改善箇所説明図

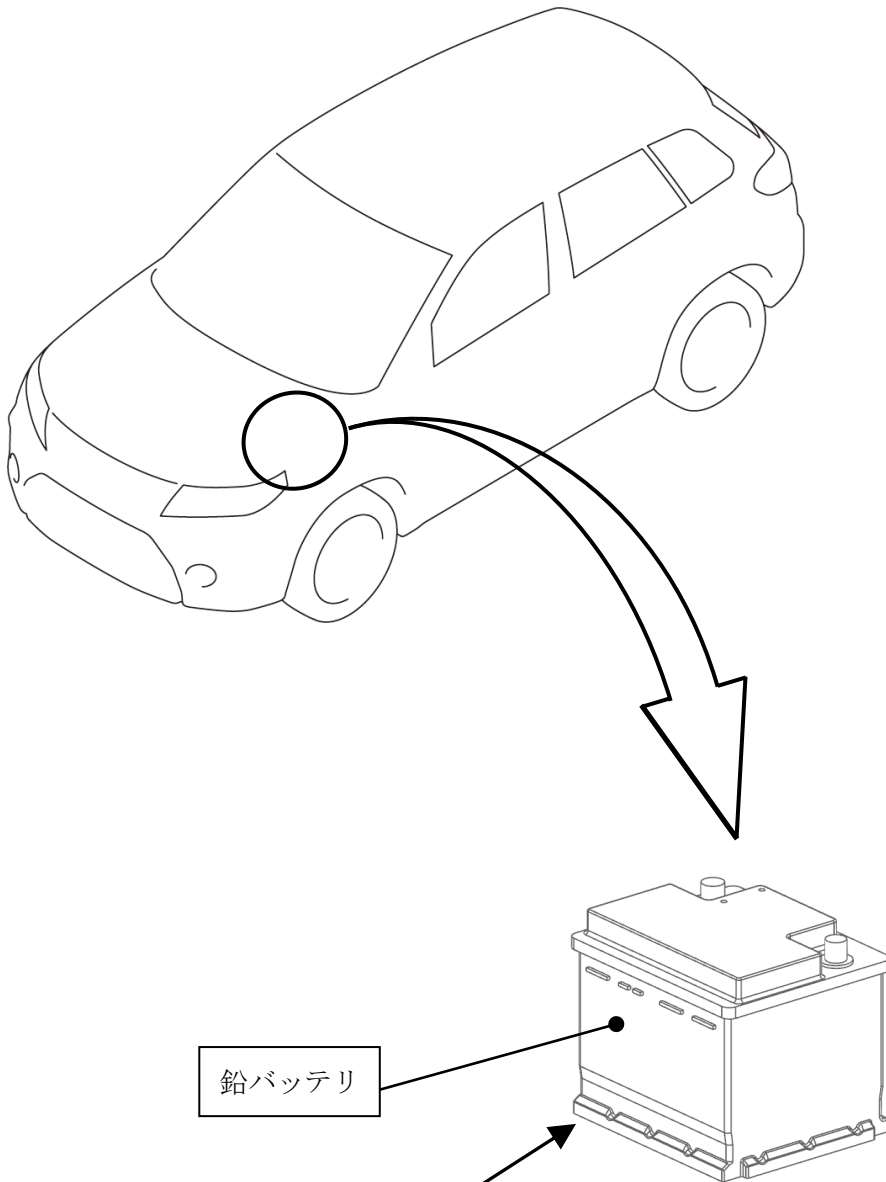
不具合発生箇所

鉛バッテリーにおいて、製造時のバッテリー内セル間溶接部の電流管理値が不適切なため、停車時アイドリングストップ後のエンジン再始動による大電流で、セル間溶接部が発熱し破断することがある。そのため、バッテリー内の導通が損なわれ、最悪の場合、エンジン再始動できないおそれがある。

改善の内容

鉛バッテリーの製造番号を確認し、該当バッテリーが使用されている場合は対策品と交換する。
